SISTEMAZIONE IDRAULICA DEL TRATTO VALLIVO DI RIO FINALE

Oggetto: S978 – Procedimento di verifica di assoggettabilità alla VIA relativo all'intervento denominato "Sistemazione idraulica del tratto vallivo del Rio Finale - Comuni di Celle e Varazze".

INTEGRAZIONE DOCUMENTALE IN RIFERIMENTO ALLA VERIFICA DI OTTEMPERANZA ALLE CONDIZIONI AMBIENTALI ANTE OPERAM INDICATE ALLE LETTERE A), C), NEL DECRETO 1585 DEL 04/03/2024 PROT. 2024-0255344, RICHIESTE IL 19/04/2024 PROT. 2024-0410150

Profilo 1 – Massimi livelli di pelo libero - T=50 anni

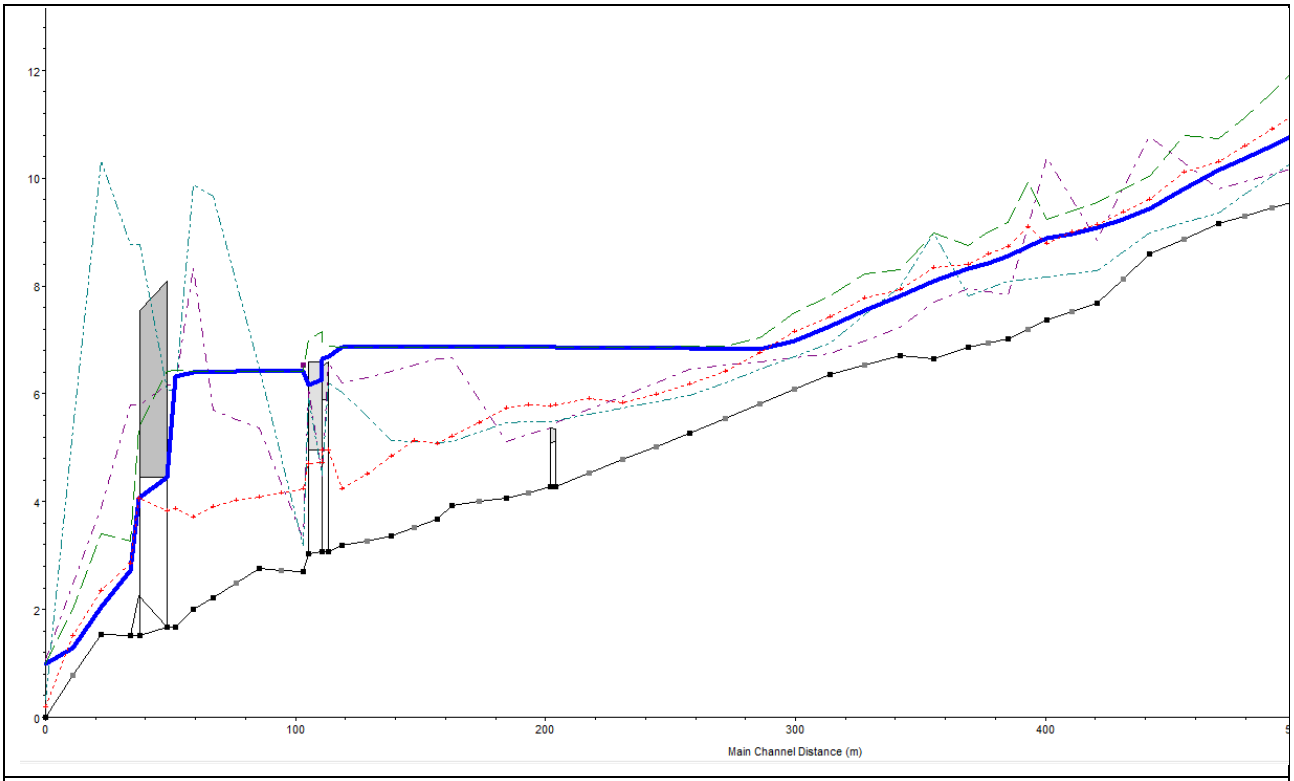
> *NON OTTEMPERATA*
> *Vista l'estensione complessiva del rio e l'assenza di manufatti a ridosso dell'alveo nella quasi totalità dell'area interessata dall'intervento, si ritiene necessaria, per ritenere ottemperata la prescrizione, valutare l'impiego anche di altre tipologie di difesa spondale maggiormente idonee non solo a livello idraulico ma anche ambientale (quali ad esempio palificate vive, le terre rinforzate o altre tipologie similari) nei tratti che lo consentano.*

È immediato rilevare che il corso d'acqua presenta una marcata e diffusa insufficienza idraulica, certamente aggravata dalle condizioni al contorno di valle (presenza di manufatti di attraversamento).

Di conseguenza, pur non essendo presente nella Pianificazione di Bacino, una carta della pericolosità idraulica associata al Rio Finale, il medesimo corso d'acqua, nella parte che interessa la proprietà Punta dell'Olmo, è da ritenersi insufficiente al transito delle portate aventi periodo di ritorno pari a 50 e 200 anni e, pertanto, le aree perifluviali sono da associare ad una pericolosità idraulica molto elevate (periodo di ritorno inferiore a 50 anni).
